**ASUNTO: ALEGACIONES PROPUESTA DE PROYECTO DE PLAN
HIDROLÓGICO 2022-2027.
CICLO 2022-2027**

A LA CONFEDERACIÓN HIDROGRÁFICA DEL SEGURA

FIGURA 5. Zonas de flujo preferente de las ramblas de la Maraña y el Albuñón. Lomas de Rame no tiene afección de la rambla de la Maraña y apenas de la del Albuñón.

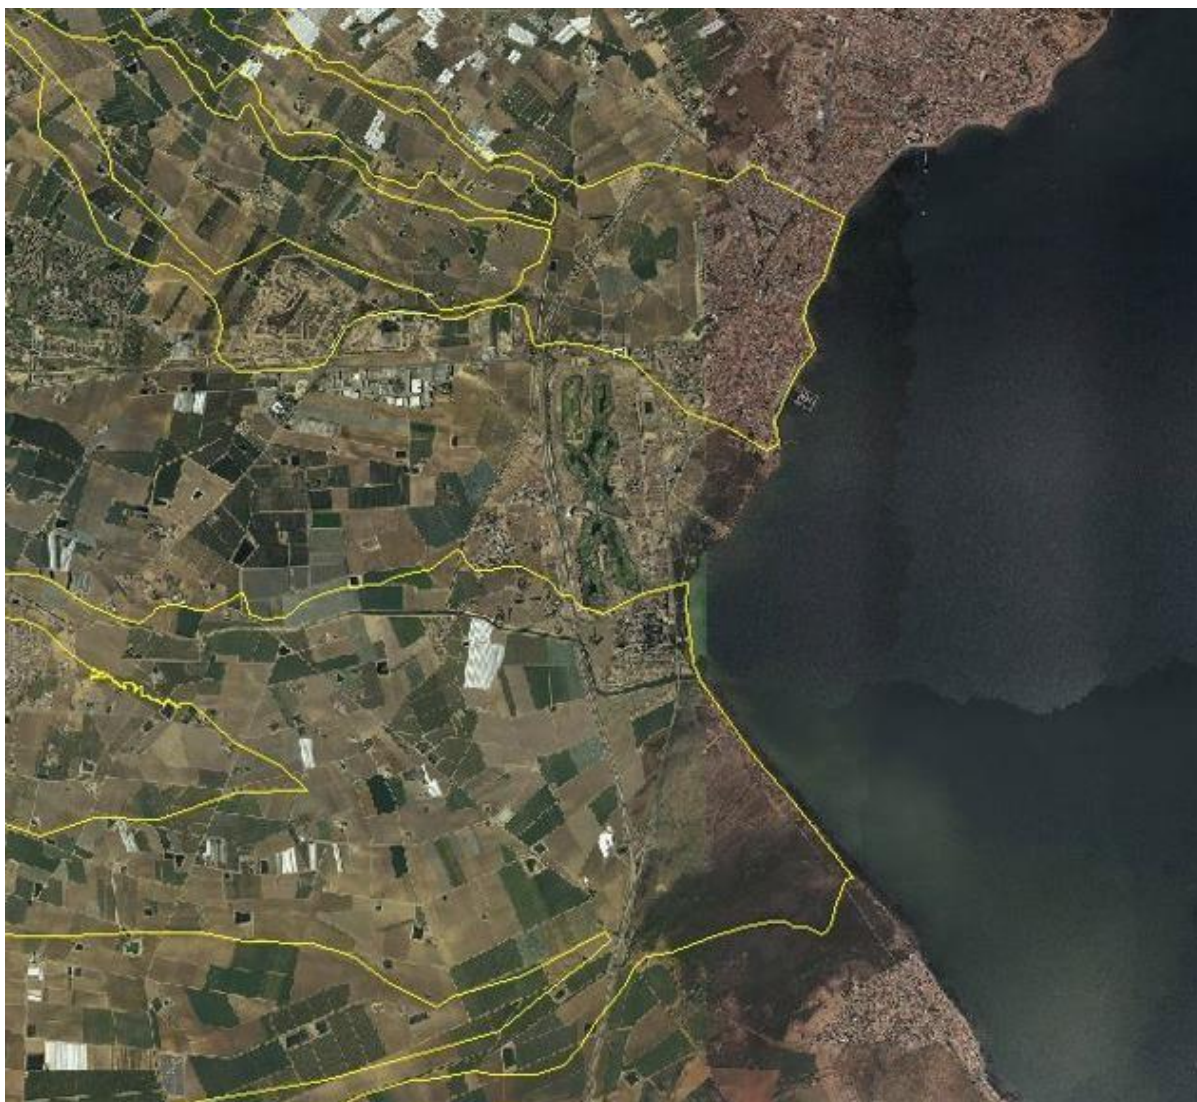
De esta cita cabe deducir que el planteamiento que presenta la propia CHS de la medida 1895 del PdM no ha sido suficientemente estudiado dada la situación que el propio encauzamiento del Albuñón, la configuración del trazado de la AP-7 y la propia configuración topográfica de la zona generarían a esta solución.

Esto ha hecho que la población de Las Lomas del Rame alarmada por las consecuencias que pudieran derivar de tales actuaciones se movilizan en contra de las mismas.
